Modulo per la presentazione delle osservazioni per i piani/programmi/progetti sottoposti a procedimenti di valutazione ambientale di competenza statale

ID: Codice procedura (ID_VIP/ID_MATTM) 10066

Progetto per la realizzazione di un impianto per la produzione di energia mediante lo sfruttamento del vento nel territorio comunale di Tuscania e Viterbo (VT). Potenza nominale 129,6 MW. Codice pratica MYTERNA n. 202300259

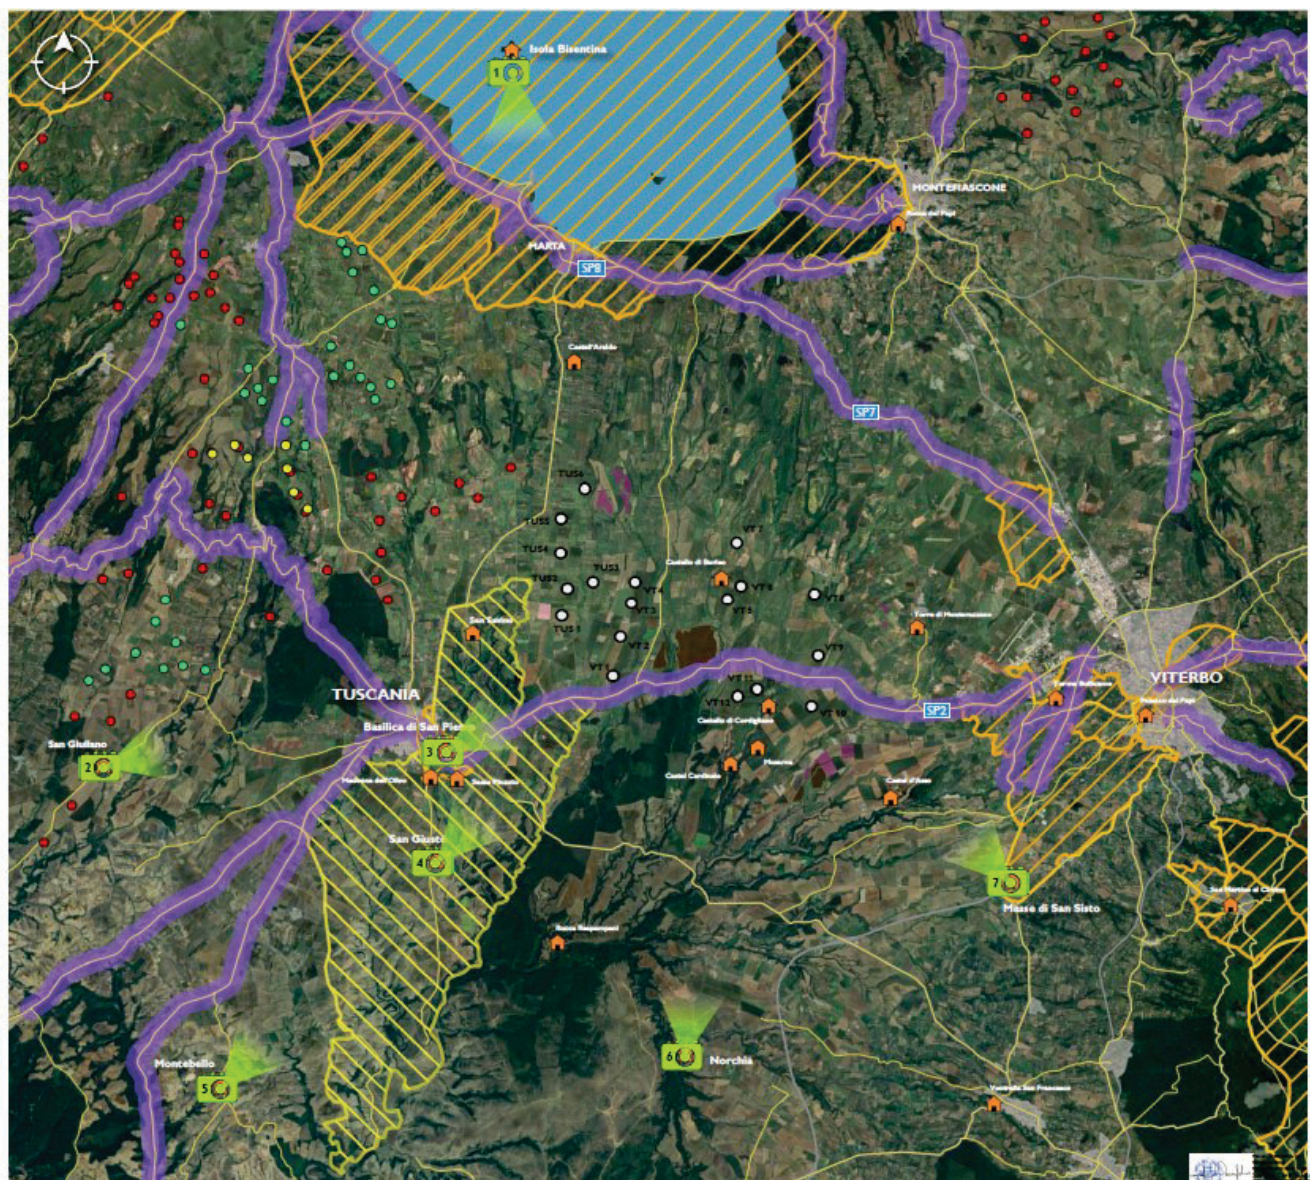
La "mappa" elaborata dall'Associazione "Amici della Terra" offre un'idea efficace e molto concreta della saturazione da impianti FER nella provincia di Viterbo ed in particolare intorno al lago di Bolsena dove si verrebbe ad insediare anche l'impianto eolico "Tuscania -Viterbo" (indicato in figura con TUS da 01 a 06 e VT da 01 a 12.)

L'impianto eolico industriale con 18 aerogeneratori (6 nel Comune di Tuscania da TUS 01 a TUS 06 e 12 nel Comune di Viterbo da VT 01 a VT 12, alti 236 m e larghi 172 m) come si vede dall'immagine si viene quasi a sovrapporre all'altro impianto eolico industriale denominato "Viterbo-Montefiascone" composto da 16 aerogeneratori dalle notevoli dimensioni (200 m x 170 m).

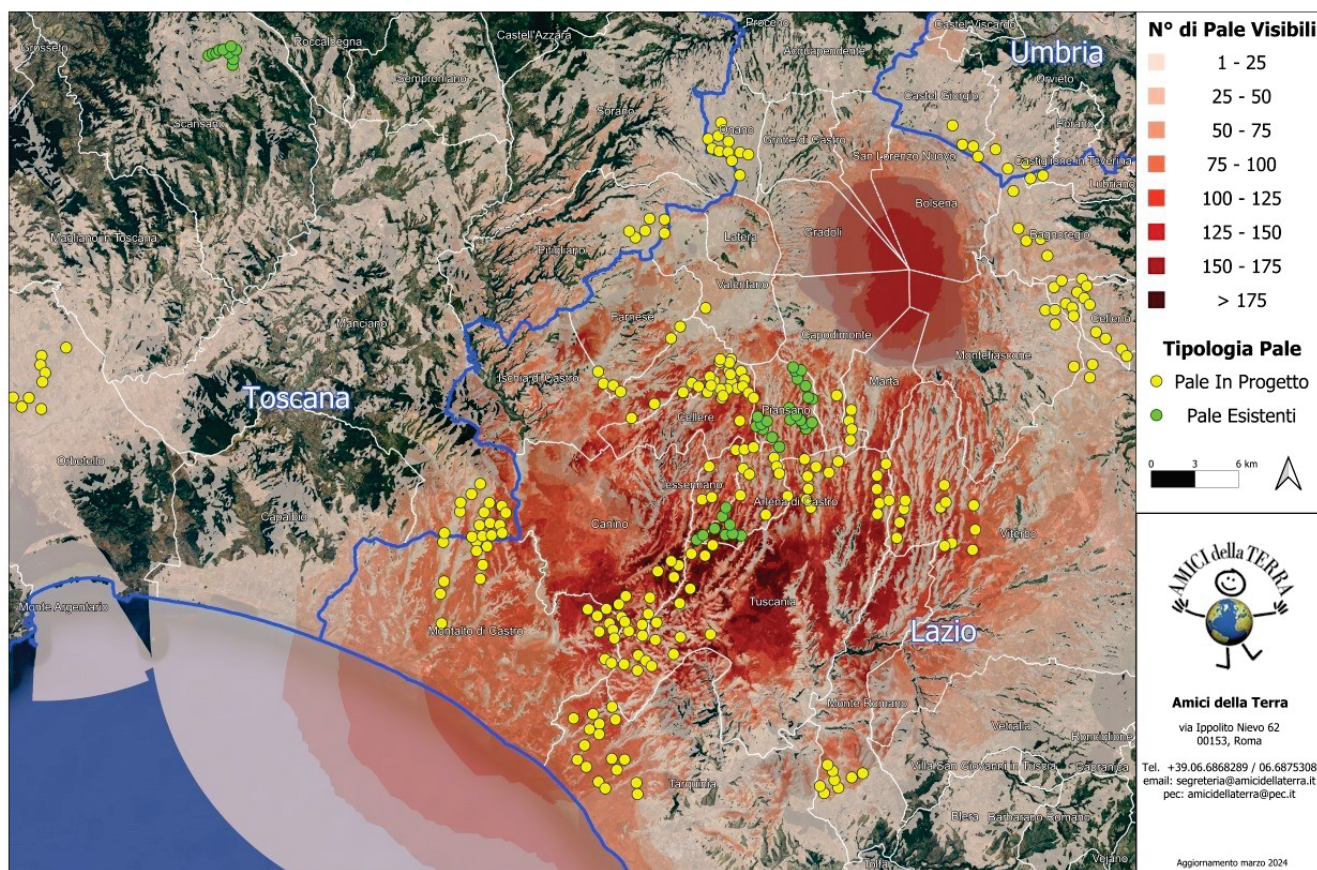
Per queste ragioni esso presenta delle incompatibilità con vari sistemi di paesaggio presenti nella zona, e in particolare con il paesaggio agrario di valore che interessa buona parte del territorio in cui si inserirebbe l'impianto con gli aerogeneratori e il paesaggio di particolare valore dove insisterebbero le opere pertinenti dell'impianto. Inoltre come vedremo la zona in cui si inserirebbe l'impianto è in parte vincolata ai sensi dell'art. 136 del CBC per il suo notevole pregio paesaggistico come dimostra anche la seguente mappa prodotta dalla proponente.

Mappa del documento WON017_ES_9_5_2_2. La mappa mette in evidenza le zone paesaggistiche di notevole interesse pubblico ex art 136 del Lago di Bolsena e della città di Viterbo e la zona archeologica del Comune di Tuscania in mezzo alle quali si verrebbe a trovare l'impianto eolico industriale in cumulo con una sola parte di altri impianti FER.

(Quadro d’unione)

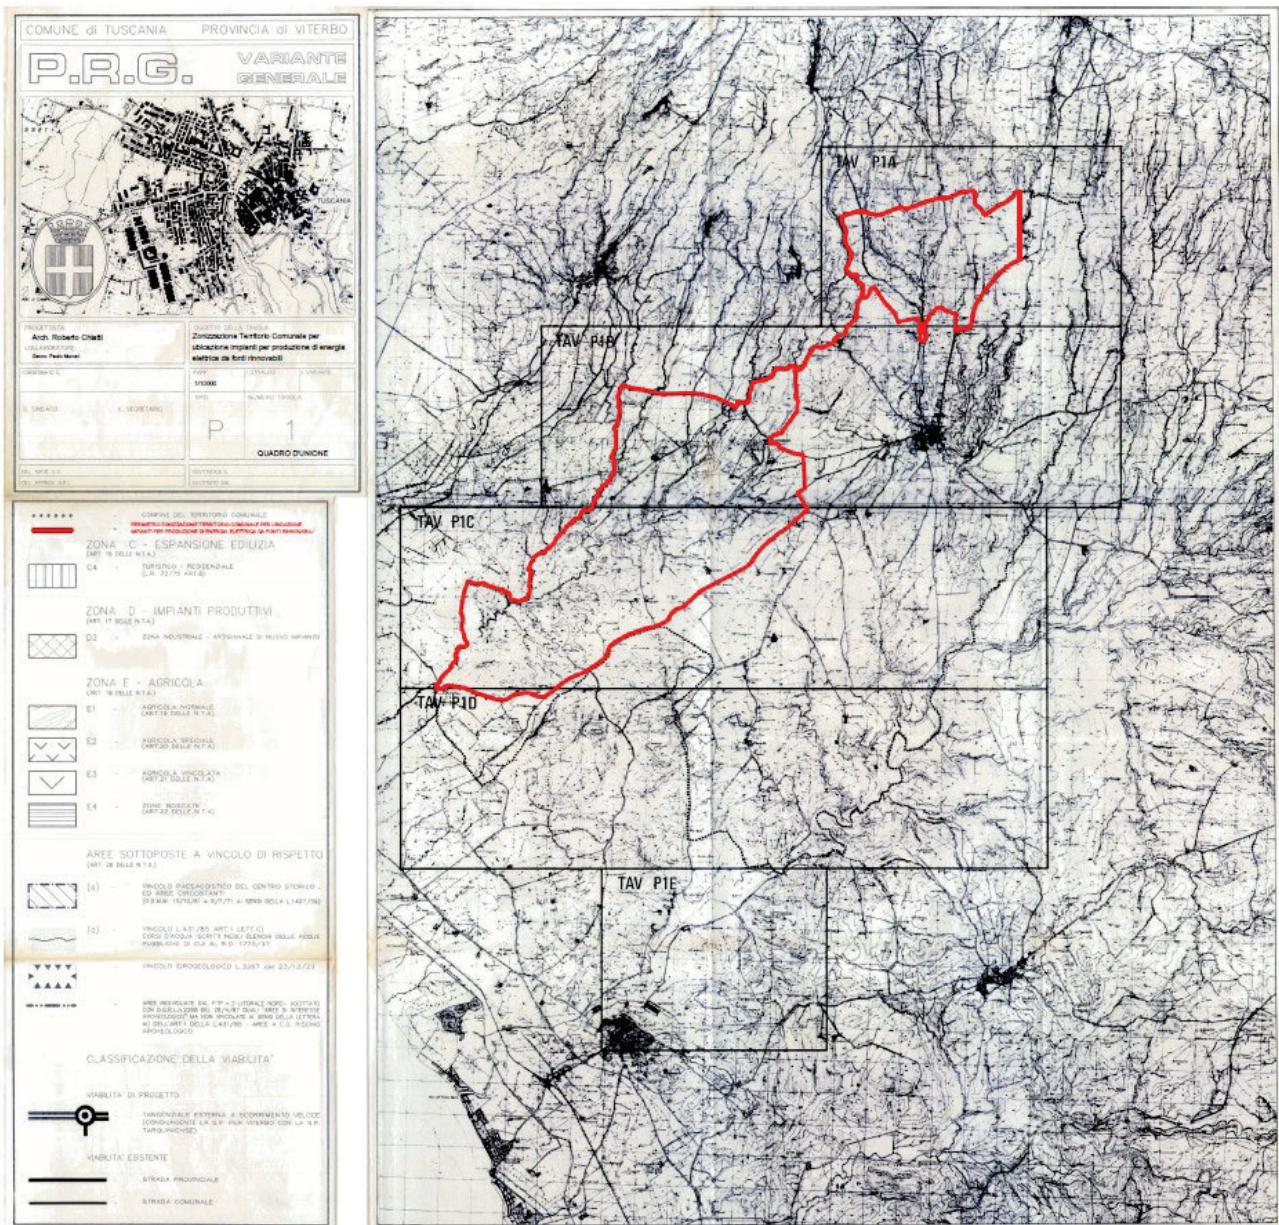
Il progetto eolico in oggetto **NON** ricade in aree **INDICATE IDONEE DALLA DELIBERA COMUNALE**, aree dove possono essere realizzati impianti per la produzione di energia elettrica da fonti rinnovabili. Dalla zonizzazione allegata in delibera si può rilevare con facile evidenza che la collocazione di

n° 6 pale eoliche dell'impianto (denominate TUS1, TUS2, TUS3, TUS4, TUS5, TUS6) **ricade sul territorio comunale di Tuscania in area NON IDONEA secondo delibera.**

(VEDERE MAPPA di VARIANTE GENERALE AL PRG nella pagina seguente)

Figura 1. Stralcio carta "Natura 2000" dal sito del ministero Ambiente che illustra la parte della Rete Natura 2000. Le zone con linee in blu sono le ZPS che comprendono le ZSC (parti con linee rosse). Simbolo dell'area in cui è ubicato l'impianto eolico industriale **Tuscania - Viterbo**.

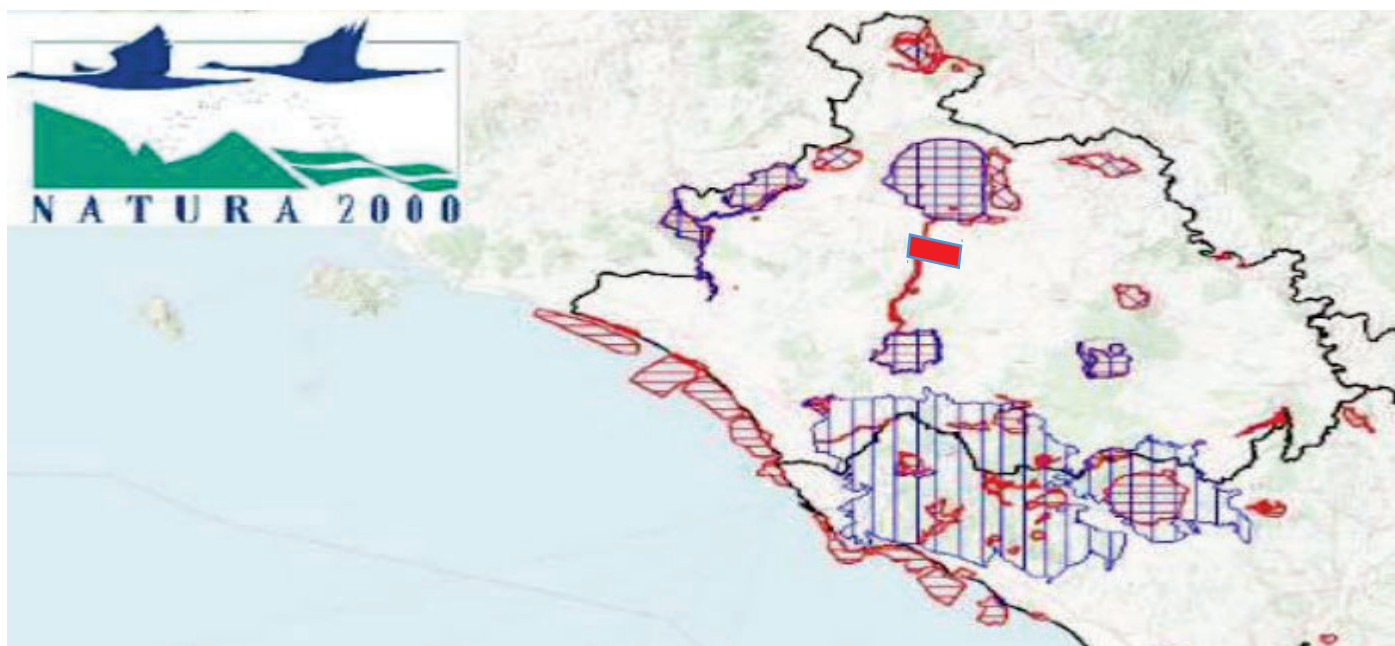
Nel caso dell'impianto eolico in oggetto l'area di intervento ancorchè formalmente esterna alla rete Natura 2000 viene a localizzarsi in diversi punti a distanze notevolmente ridotte rispetto a siti della Rete Natura 2000.

Appare contestabile l'affermazione nello studio ES.10.1 (Valutazione di Incidenza, pag. 35) Secondo cui l'intervento in oggetto non interferisce con aree vincolate in quanto gli aerogeneratori non rientrano in nessuna zona destinata a Sito d'Importanza Comunitaria (SIC), a Zone a Protezione Speciale (ZPS), ai sensi della Direttiva 79/409 CEE, e Important Bird Areas (IBA). Dalle planimetrie riportate nello studio appare infatti che un numero consistente degli aerogeneratori facenti parte dell'impianto si trovino a distanze veramente minime, addirittura poche centinaia di metri dalla ZSC IT6010020 - Fiume Marta, e comunque per le sue dimensioni ed estensione, il progetto viene a configurarsi come vera e propria barriera fra zone di protezione ed in particolare molto importanti per l'avifauna. L'assenza formale di core areas non significa infatti che non esista una rete di interrelazioni ecologiche tra queste zone e siti Natura 2000 più o meno vicine.
